Emne: Egholmmotorvejen og truslen mod rent drikkevand

Emne: Egholmmotorvejen og truslen mod rent drikkevand

Problemstilling til orientering og drøftelse:

Figur 23-3 Vandværker og aktive indvindingsboringer langs linjeføringen ved Drastrup Kildeplads.

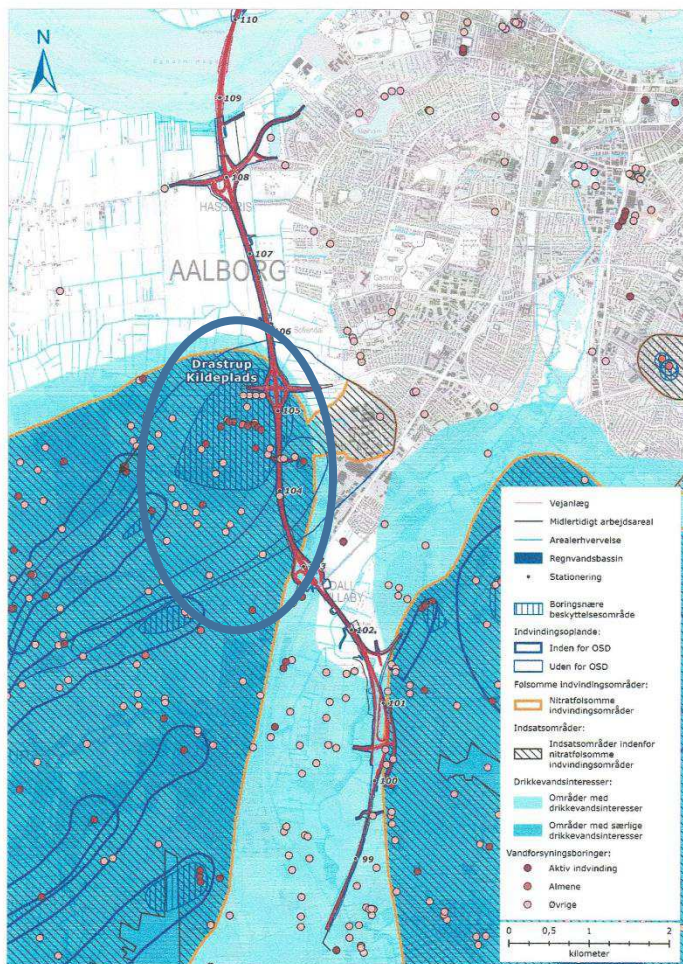
Udfletningsanlæggene ved motorvejens krydsning med henholdsvis Ny Nibevej og Høvejen ligger oven på vandværkernes mest sårbare områder, nemlig de boringsnære områder. I de boringsnære områder må der i dag ikke ske ændringer i form af f. eks. terrænregulering, gødning eller sprøjtning, for at forebygge forurening af grundvandet.

FIG. Ovalen indkredser Drastrup Vandværk, det sårbare boringsnære område og udfletningsanlægget ved Ny Nibevej. Illustration fra VVM-rapporten

1. Miljøkonsekvensvurderingen forudsætter, at der ved anlæg af motorvejen

- sker en sænkning af grundvandsspejlet. Miljøkonsekvensvurderingen afviser ikke risikoen for, at der derved kan ske indsvivning af forurenende stoffer til grundvandsmagasinet. En afklaring af usikkerheden udsættes til projekteringen.

- anlægges en afløbsrende, der skal opsamle overfladevand med rester af olie, benzin, dækstøv mm, der ledes til et bassin. VVM tager ikke højde for, at overfladevandet ved kraftige regnskyl med vinden sprøjtes uden for motorvejen med risiko for forurening af grundvandet.

- skal etableres en membran under Egholmmotorvejen, der skal forebygge forurening af grundvandet. Hvor er dokumentationen for at en membran holder lige så længe, som vores børn, børnebørn og fremtidige generationer har livsvigtige behov for rent drikkevand?

2. Miljøkonsekvensrapporten forholder sig ikke til konsekvenserne for målsætningen om rent, urensset drikkevand ved en forurening af grundvandet.
